**OMRON**

No.2120

プロダクト・ニュース

ファイバ光電スイッチ 形E3X-T□ 生産中止のお知らせ

⊗ 生産中止予定商品

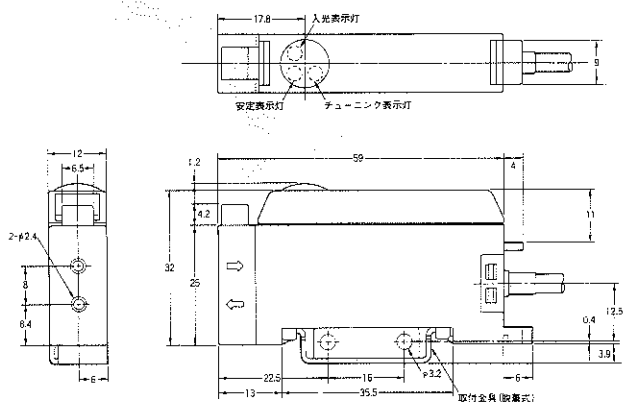
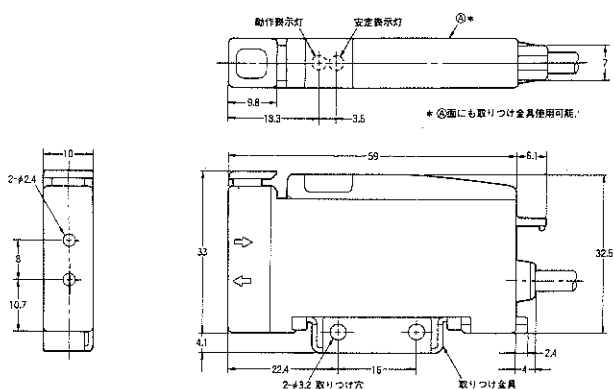
・保護構造がIP66からIP50となります。 ・入光表示灯が動作表示灯になります。 ・自己診断出力、受光量モニタ端子がなくなります。 ・ワークなしティーチングが追加されます。 ・リモートバンク切替入力なくなります。	推奨代替商品	本体の色	外形寸法	配線/接続	取付寸法	定格/性能	動作特性	操作方法
	形E3X-NT□	◎	○	◎	◎	○	○	◎

項目	形式	生産中止予定商品 形E3X - T□	推奨代替商品 形E3X - NT□
検出距離		形E32 - TC200 : 270mm 形E32 - DC200 : 100mm	形E32 - TC200 : 290mm 形E32 - DC200 : 110mm
保護構造		IP66	IP50 (耐水性が必要な場合は形E3X - NV21で代替が可能)
自己診断出力機能		形E3X - T11 : なし 形E3X - T21 : あり	なし
リモートハンク切替入力		形E3X - T11 : なし 形E3X - T21 : あり	なし
受光量モニタ端子		形E3X - T11 : なし 形E3X - T21 : あり	なし
ワークなしティーチング		なし	あり

生産中止予定商品	推奨代替商品
形E3X-T11	形E3X-NT11 (形E3X-NV21*)
形E3X-T21	形E3X-NT21 (形E3X-NV21*)
